### Добавление 122 – Правила № 123

### Пересмотр 1 – Поправка 4

Дополнение 4 к поправкам серии 01 – Дата вступления в силу: 15 июля 2013 года

**Единообразные предписания, касающиеся официального утверждения адаптивных систем переднего освещения (АСПО) для автотранспортных средств**

Образец 1

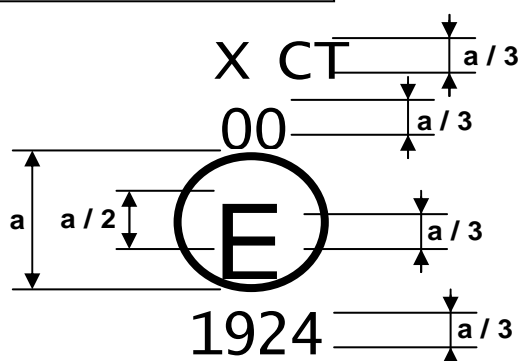
Приложение 2 изменить следующим образом:

$a \geq 8$  мм (на стекле)  
 $a \geq 5$  мм (на пластмассе)
